Installatietip voor WPS3025 koelwaterpomp voor BMW 135i, 335i, 535i, 640, 740i vanaf modeljaar 2007

Fig. 1

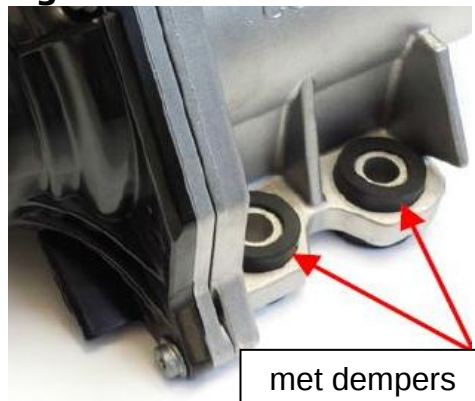
De verwijderde elektrische koelwaterpomp kan voorgemonteerde dempers aan de drie aanschroefpunten hebben (fig. 1). De nieuwe WPS3025 koelwaterpomp heeft deze niet. De oude bevestigingsbouten zijn ook niet geschikt voor hergebruik.

De aluminium bouten welke verwijderd werden (M8x36) mogen niet opnieuw gebruikt worden maar moeten vervangen worden door kortere stalen bouten (M8x26).

Gebruik hiervoor de afzonderlijk verkrijgbare montageset MS50 (fig. 3).
